**Bebauungsplan Petershausen Mitterfeld V
1. Änderung**

Planfassung
Team 4

SATZUNG

A. VERFAHRENSHINWEISE zur Änderung des Bebauungsplanes
(vereinfachtes Verfahren nach §13 BauGB)

Schemaschnitt M 1:100
07.10.2004

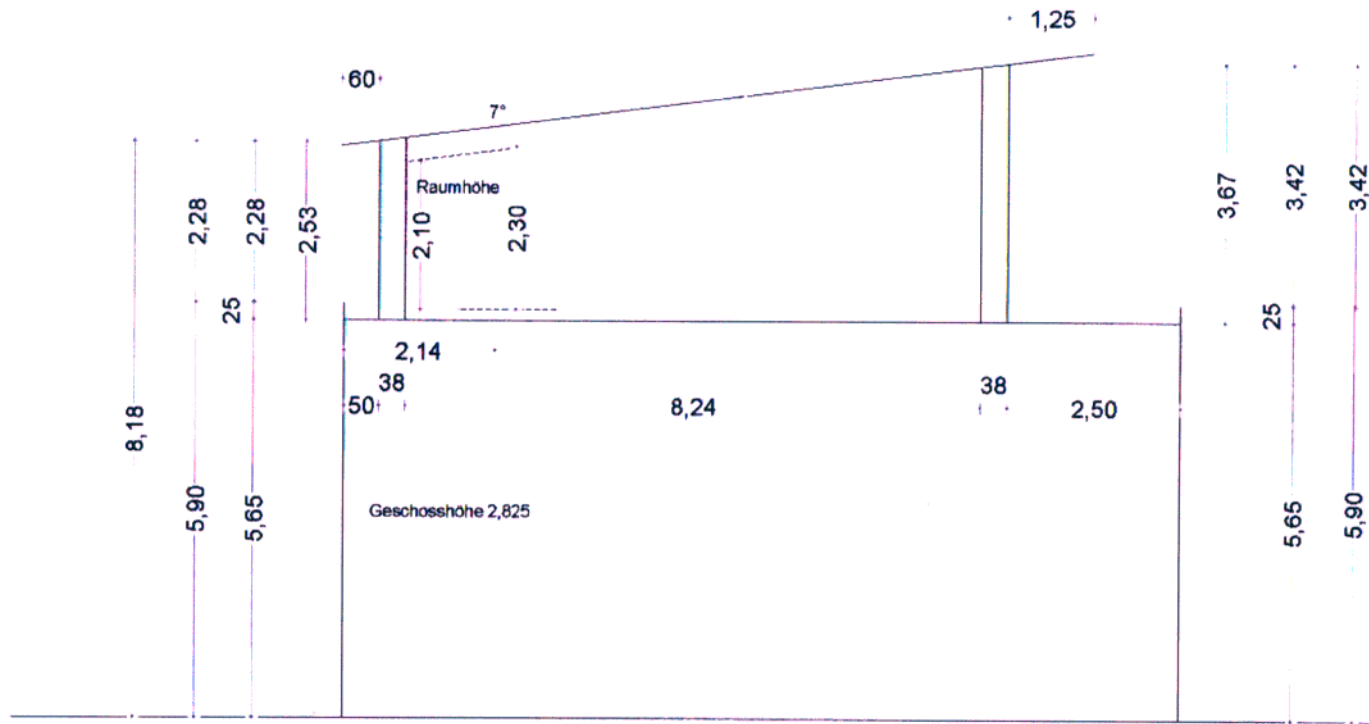
3 Vollgeschosse jedoch das dritte Vollgeschoss (Staffelgeschoss) an Firstseite um 2,50m , Traufseite 0,5m zurückgesetzt (siehe Systemschnitt M 1:100)
Pulldach, Neigung 7°

Wandhöhe 6,0 m gemessen von Oberkante EG-Rohdecke bis Oberkante Attika und Dachgeschosswandhöhe max. 4,0 m an der Firstseite gemessen von Oberkante Attika bis Oberkante Außendachhaut.

Max. Gesamtfirshöhe 10,0 m gemessen von Oberkante EG-Rohdecke bis Oberkante Außendachhaut.

Schemaschnitt M 1:150
07.10.2004

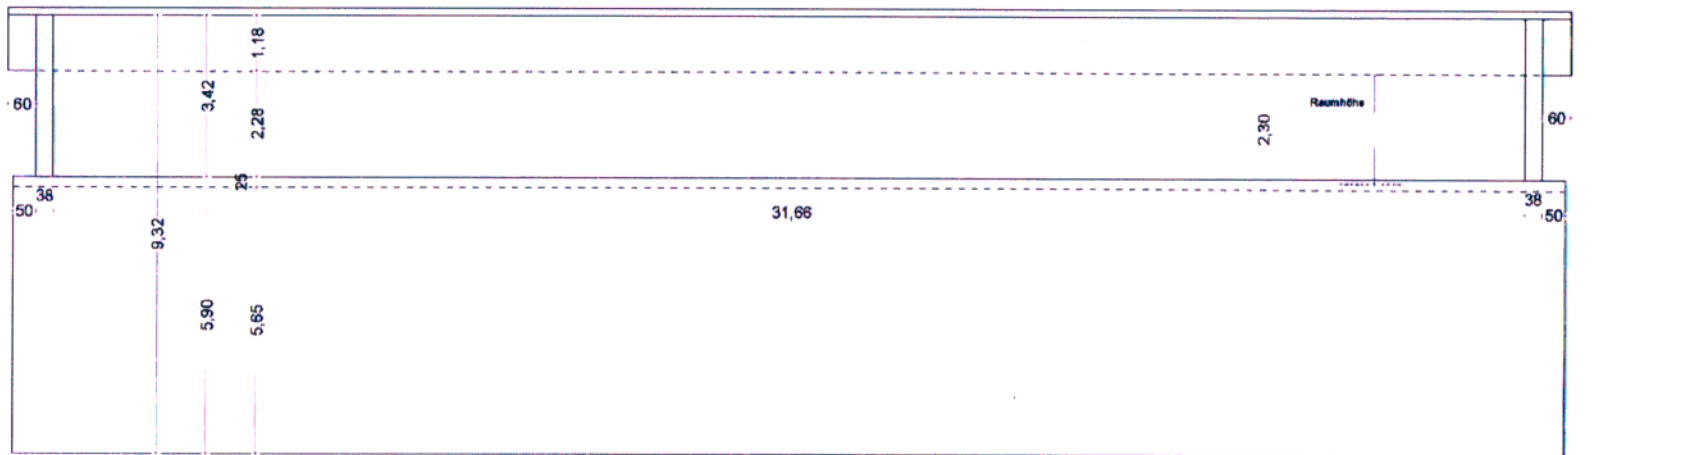
- C.7.3. Statt Satteldächer gelangen Pultdächer zur Ausführung. Die Steigrichtung ist in der Lageplanzeichnung mit Pfeilen festgesetzt.
- C.7.5.1 E Statt einem Einzelhaus mit 12 WE sind nun 2 Einzelhäuser mit max. 22 WE möglich.
- C.7.5.3 H 2 Hausgruppen mit max. 11 Reihenhäusern zulässig.
- C.7.6. Die Zu- und Ausfahrt zur TG wird von Westen (Taubenweg) nach Süden (Taubenweg) verlegt (s. Lageplanzeichnung)
- C.7.8  KFZ - Stellplatz auf privaten Flächen, nicht umschlossen, offen , nicht überdacht (32 oberirdische Stellplätze und 49 TG-Stellplätze)
- C.7.9  KFZ – Stellplatz auf öffentlicher Fläche, nicht umschlossen offen , nicht überdacht (11 Stellplätze asphaltiert, davon liegen 3 Stellplätze mit 50cm im öffentlichen Straßenbereich)
- C.7.11.3  private Zugänge bzw. –fahrten
- C.7.11.4 Tiefgaragenstellplätze siehe Systemskizze

- C.8.2  Dachform, Pultdach, in Pfeilrichtung ansteigend
- C.8.3 Dachneigung Hauptkörper:
7 Grad
- C.8.6 Dachüberstände Traufseite max. 60cm und Firstseite max. 1,25 m
Ortgangüberstände max. 30 cm zulässig
- C.8.13 Als Materialien für die Dachdeckung sind zulässig:
- Glasdächer bei Giebel- und Treppenhauserker, Wintergarten- und Balkonüberdachungen
 - Hauptdächer hellgraues, beschichtetes Aluminiumblech
 - Zur Hauptdachneigung gegenläufige und höhenversetzte Dächer auf dem Dachterrassenbereich des Staffelgeschosses sind erlaubt .
Zulässig: transparente, filigrane Materialien
 - Alle Dächer müssen die gleichen Materialien, Höhenlage und Dachneigung aufweisen
